## DODATEK č. 3 ke SMLOUVĚ O DÍLO ze dne 2. 10. 2017

uzavřené pro realizaci díla ve smyslu § 1724 zákona č. 89/2012 Sb., občanského zákoníku, v platném znění s názvem: „Rozvoj Divadla Jiřího Myrona, Čs. legii 14, Ostrava“ mezi smluvními stranami

ROZVOJ DIVADLA JIRÍHO MYRONA ČS. LEGIÍ 14, OSTRAVA  
Rekapitulace změnových listů

## **NDM - Milíčova 1 a 3 - napojení topných kabelů ve střešních žlabech.**

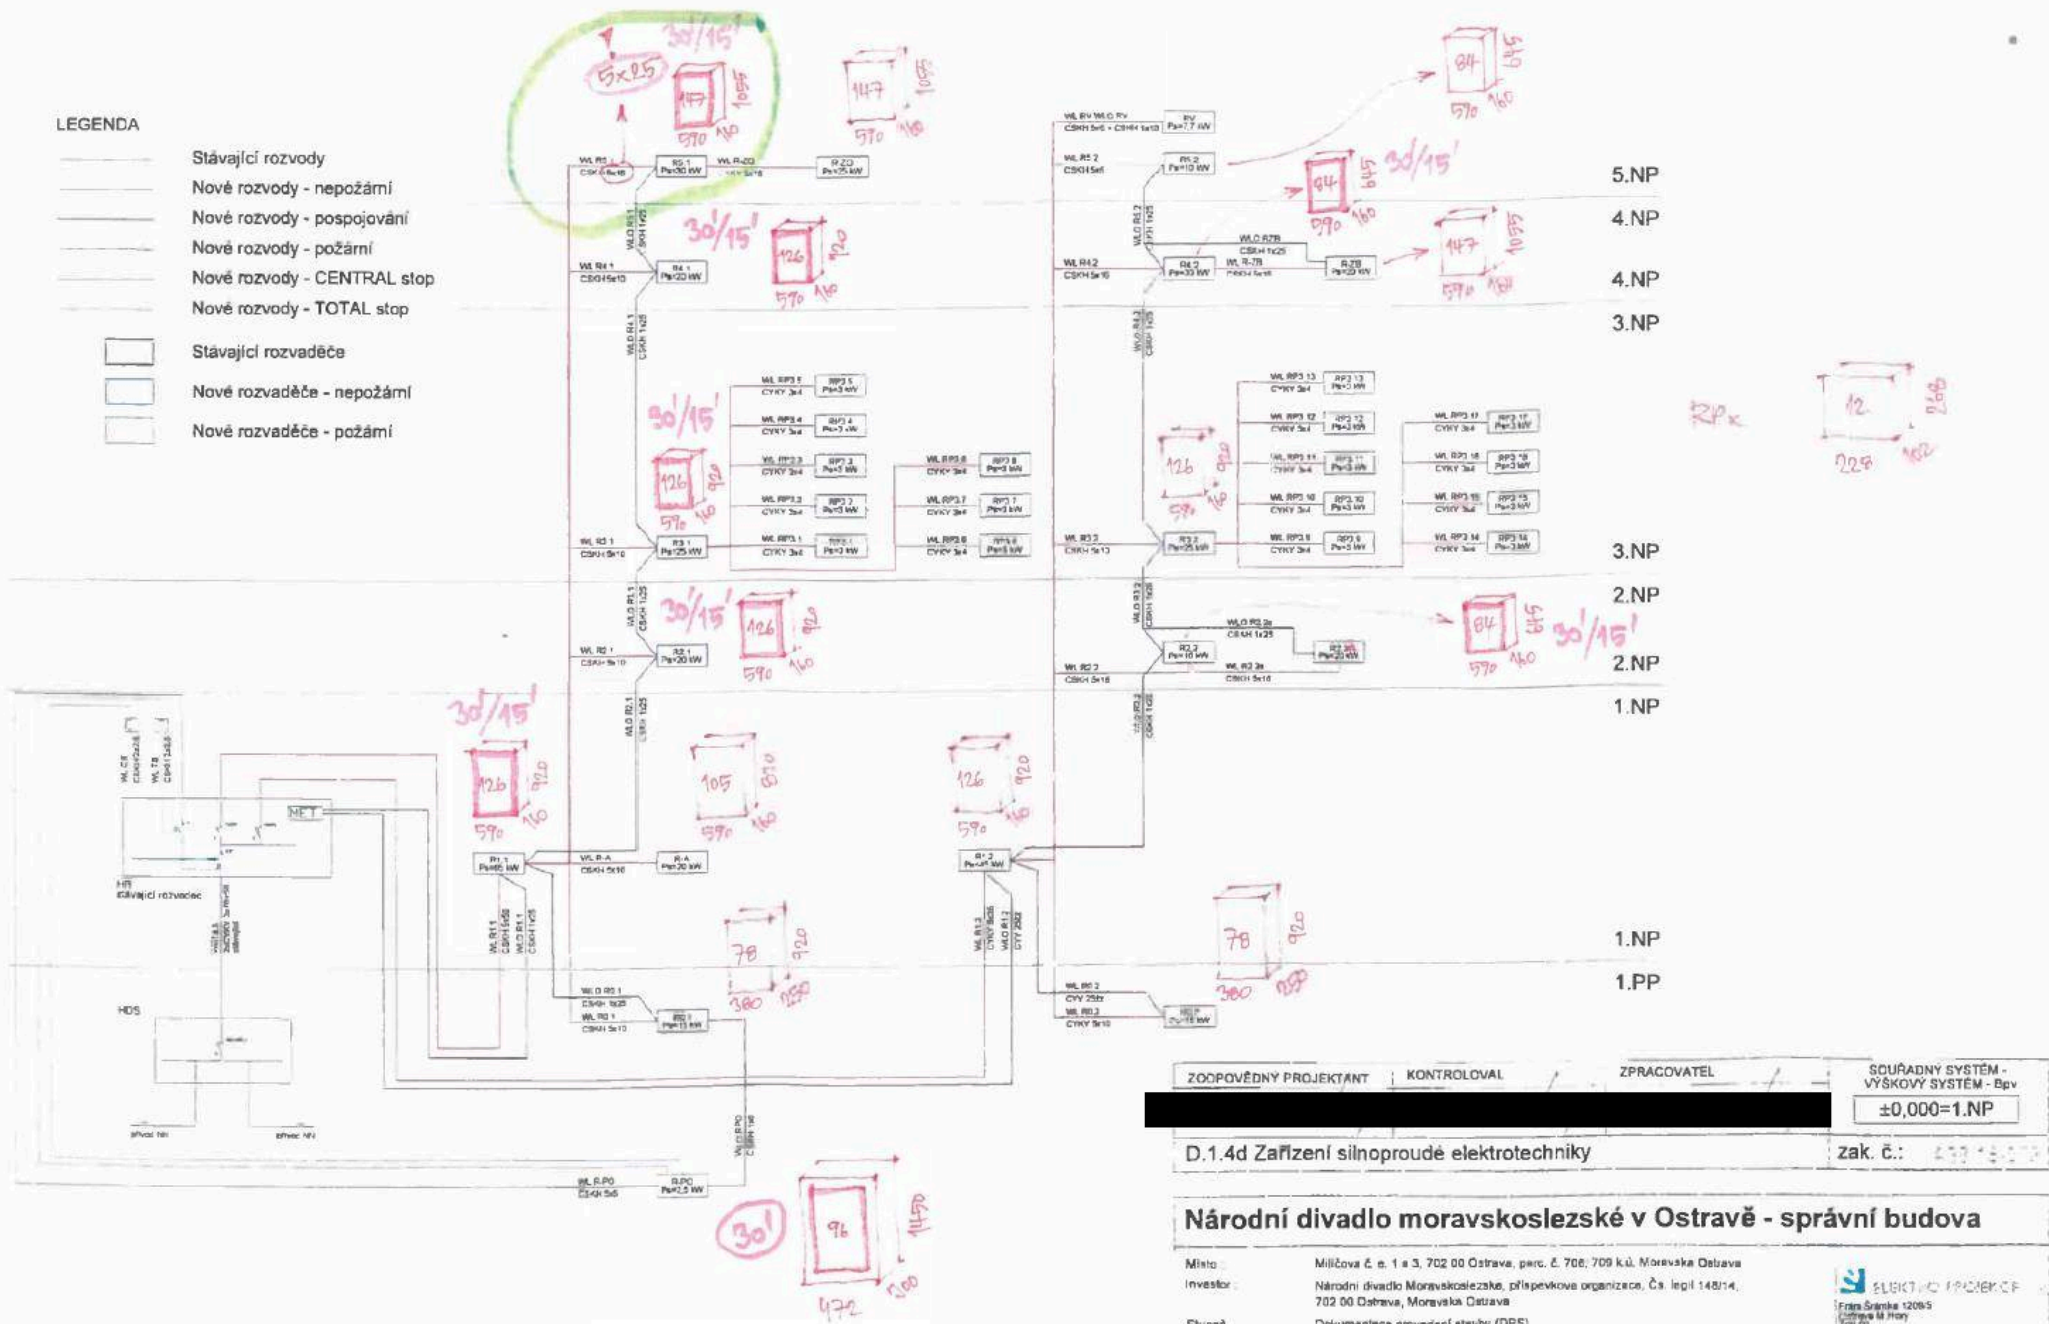
**Bod 1 a 2** – veškerá patřičná výzbroj pro ten ohřev se přesune do rozv. R5.1. Rozvaděč R5.1 bude mít nové rozměry:

- zapuštěný, s neprůhlednými dveřmi
- krytí IP 40/20
- jmenovité napětí 400V AC/50 Hz
- rozměry: 590x1055x160 mm (ŠxVxH)
- počet DIN pozic: 147
- protipožární úprava EI30 DP1
- protipožární uzávěry EI15 DP1

Současně bude rozvaděč R5.1 napojen novým kabelem (stávající stav je: CSKH5x16) – nový stav bude CSKH 5x25. Jištění rozvaděče R5.1 v R1.1 bude pojistkový odpínač 3+N – 80A (stávající stav je: pojistkový odpínač 3+N – 63A). Proti přetížení bude v R5.1 na vstupu hl. jistič B63A/3 (stávající stav je B50A/3).

Kabely pro ohřev budou naspojovány a prodlouženy do R5.1.

**Bod 3** – stávající rozvaděč RVO2 – bude zachován. Nově bude napojen kabelem CSKH 5x6 z rozvaděče R1.2 a bude v R1.2 jištěn – jistič B25A/3.
